SERVICE INFO – INA 0042

A 534 0100 20 számú feszítőkar formai változása

1. ábra: 534 0100 20 – aktuális kivitel

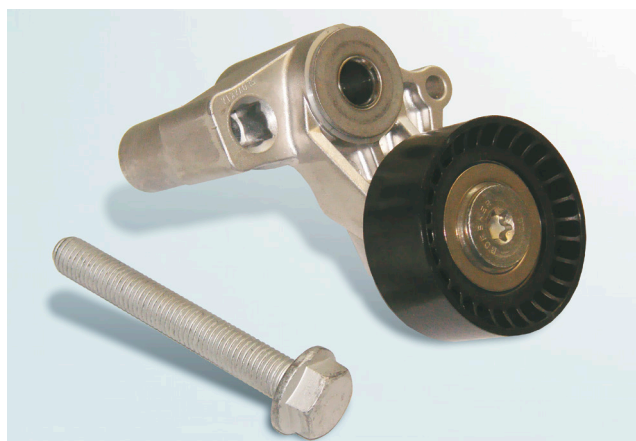
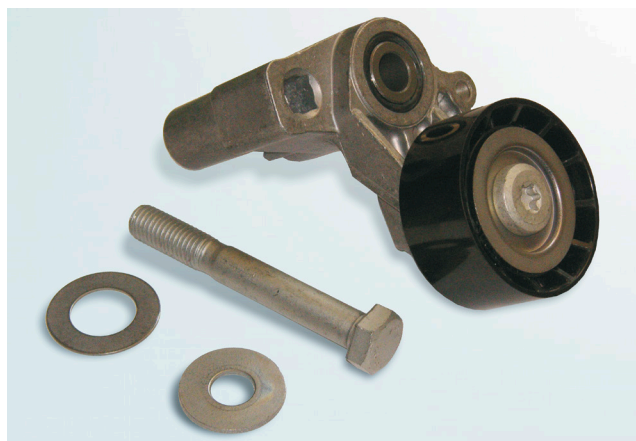
Termékeink állandó továbbfejlesztése alapján az 534 0100 20 cikkszámú feszítőkar alakját módosítottuk. Az eddigi, külön tartozékot (tárcsa) már közvetlenül a feszítőkarra szerelik fel. Ezen kívül még a rögzítőcsavart is módosították.

Az átmeneti időszakban mindkét típus felváltva előfordulhat. Mindkét típus teljesíti a műszaki specifikációt és azokat korlátlanul fel lehet használni.

Az új kivitelnél már csak az új, mellékelt csavart szabad használni. Más ill. a régi csavar használata tilos!
A rögzítőcsavar meghúzásához a gépkocsi gyártója által előírt meghúzási nyomatékot alkalmazza!
